RETE FERROVIARIA ITALIANA  
GRUPPO FERROVIE DELLO STATO

Oggetto: **Prescrizione.** Lavori di manutenzione su linee telecomandate (Integrazioni temporanee alle Disposizioni n° 42 del 23/10/2007 e n° 59 del 13/12/2007).

codifica: **RFI DTCDNSSSIM SP IS 07 049 A**

**SCHEMA V422**

# Riferimento schema V401 REG (Rev C)

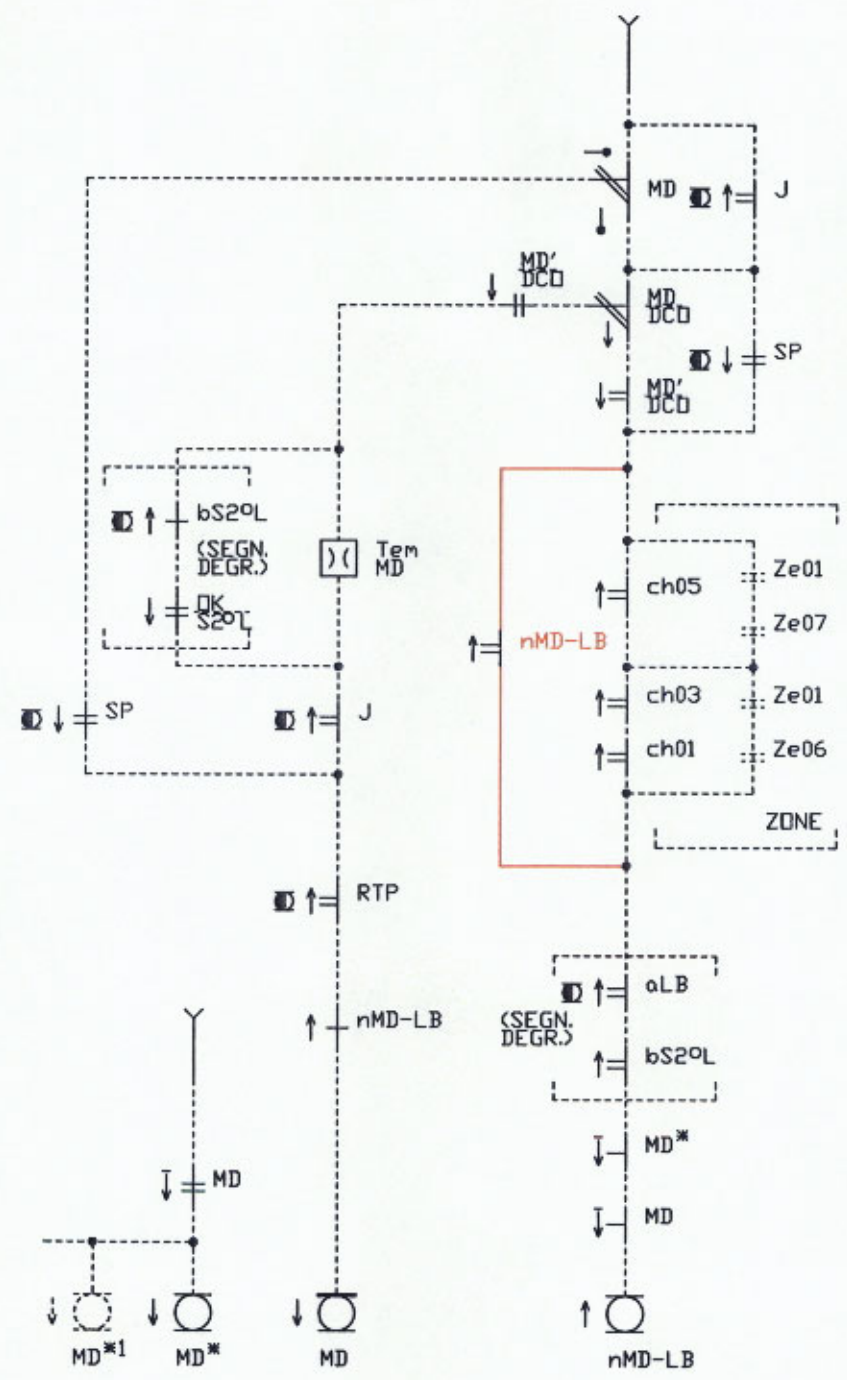
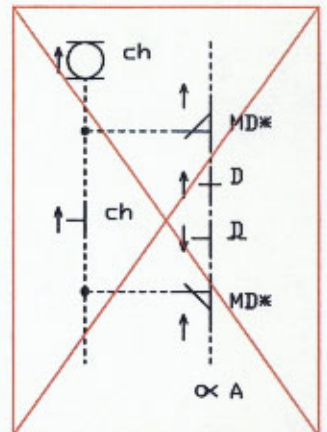
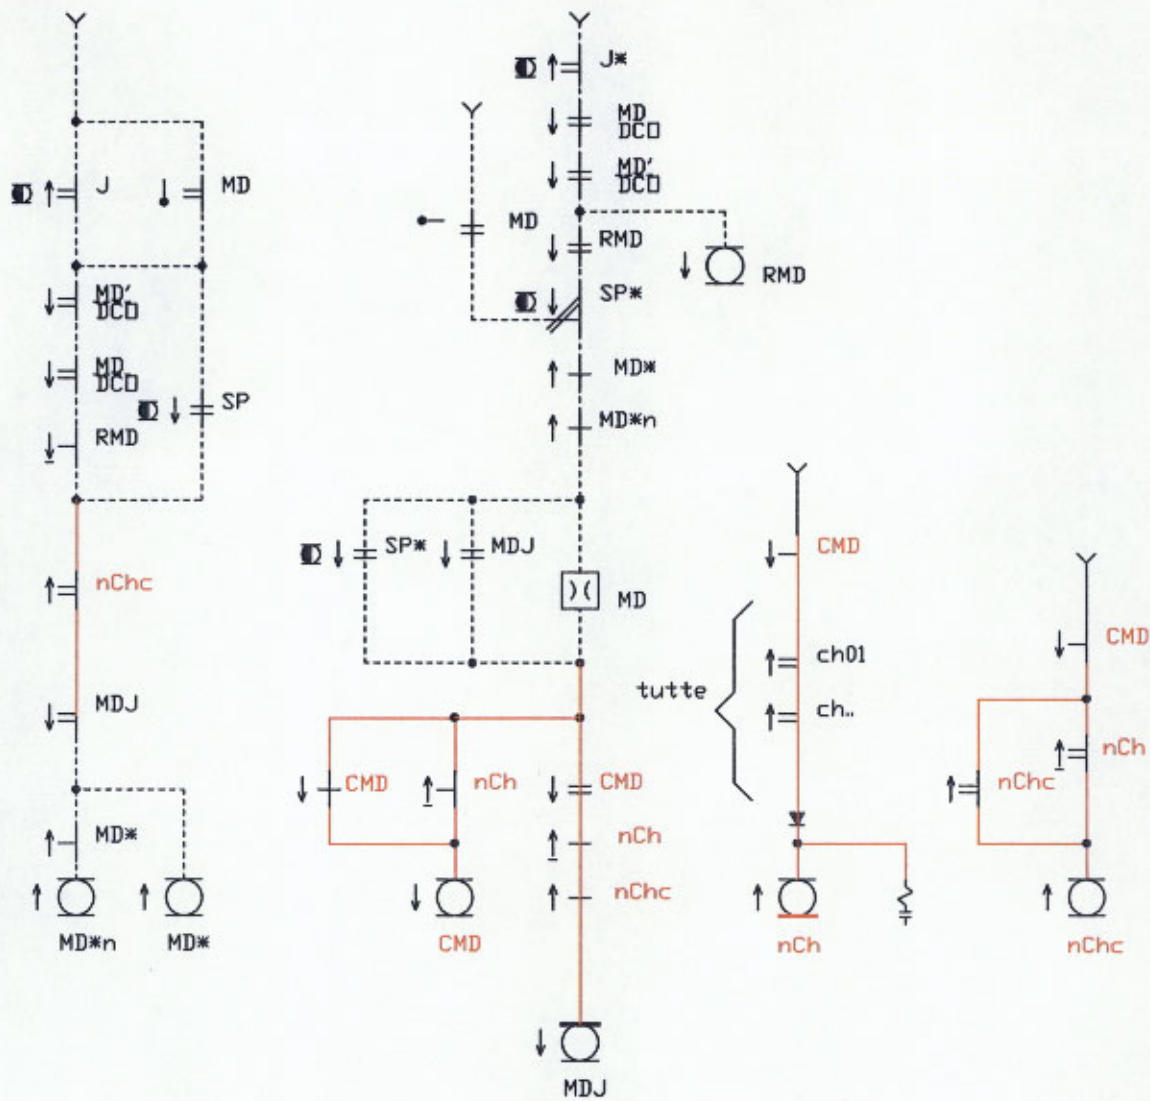
In conformità a quanto sopra, unita alla presente prescrizione si trasmette lo schema V 422 in cui sono riportate le modifiche da apportare agli impianti dei PdS telecomandati per adeguarli alle Disposizioni n°42 del 23/10/2007 e n°59 del 13/12/2007.

Per ogni caso applicativo, oltre al circuito definitivo, è stato elaborato un circuito definito “*soluzione provvisoria*” che ha lo scopo di minimizzare gli interventi di modifica.

N.B. Nel caso di V351 sostituire SP con EDPC, DCO con DPC

**Riferimento schemi I0/19 2<sup>s</sup>,  
I0/19 2<sup>s</sup> SDO e V407  
Soluzione provvisoria**

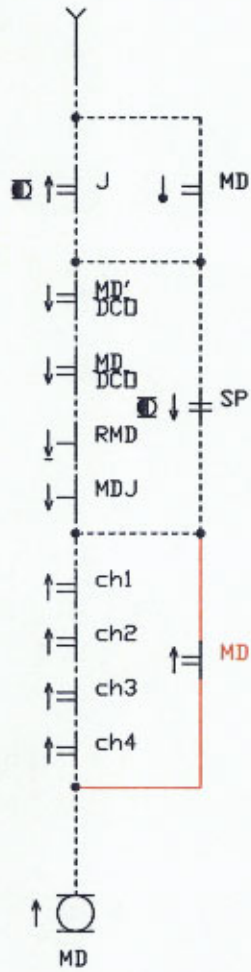
Nel caso in cui la realizzazione della modifica definitiva risulti incompatibile con i tempi imposti dalle citate Disposizioni, le Direzioni Compartimentali Infrastruttura e Movimento, valuteranno l'opportunità di eseguire la modifica indicata come “*soluzione provvisoria*”.
